Projekt Nr. 081.1.023.00

Gestaltungsplan «Seezelg II»

Planungsbericht

Änderungsaufgabe

Abbildung 23: Ausschnitt Gestaltungsplan Situation «Seezelg II», ERR Raumplaner AG (31.08.17.12.2020)

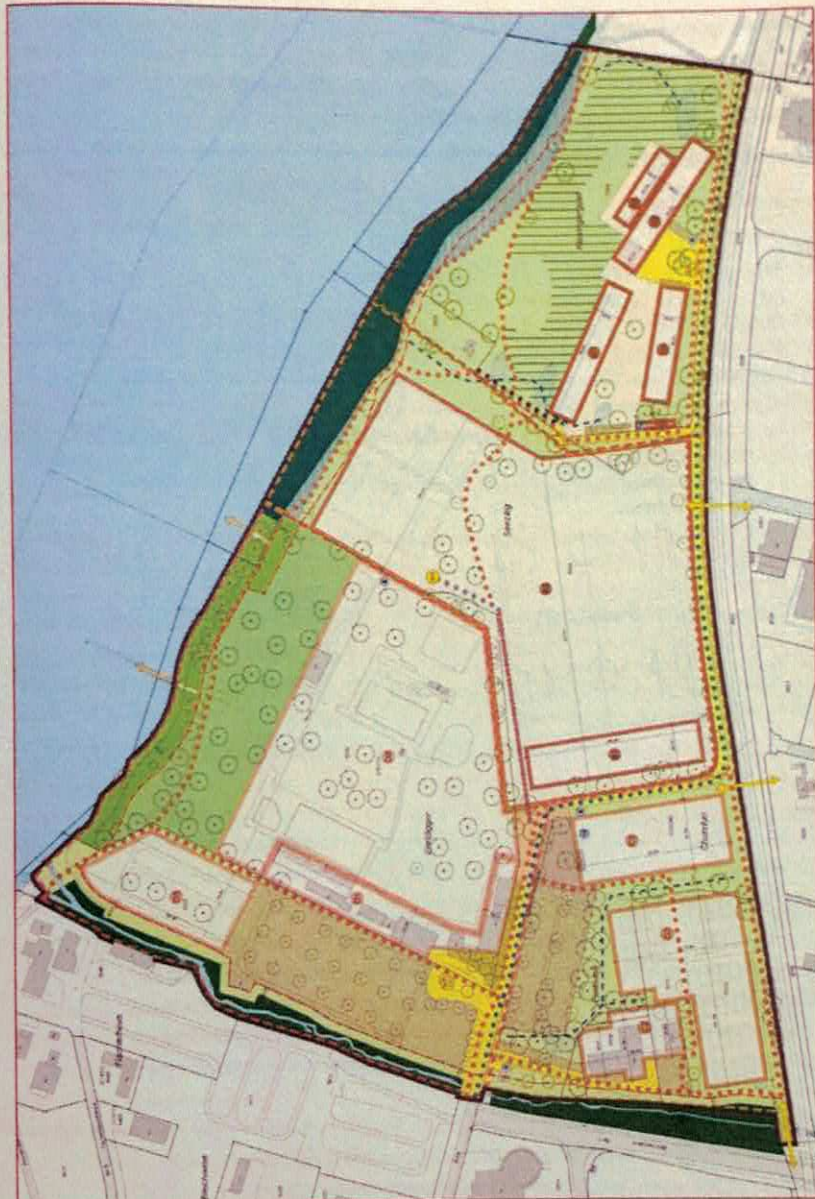
Die Laubengänge sind nicht in der Gestaltungsplan-Karte eingezeichnet. Aus diesem Grund ist unklar, wie die Erschliessung konkret zu erfolgen hat bzw. wo die Laubengänge angeordnet sein werden. Dieses wesentliche Element der Umgebungsgestaltung ist in den Plan und die dazugehörige Legende aufzunehmen.
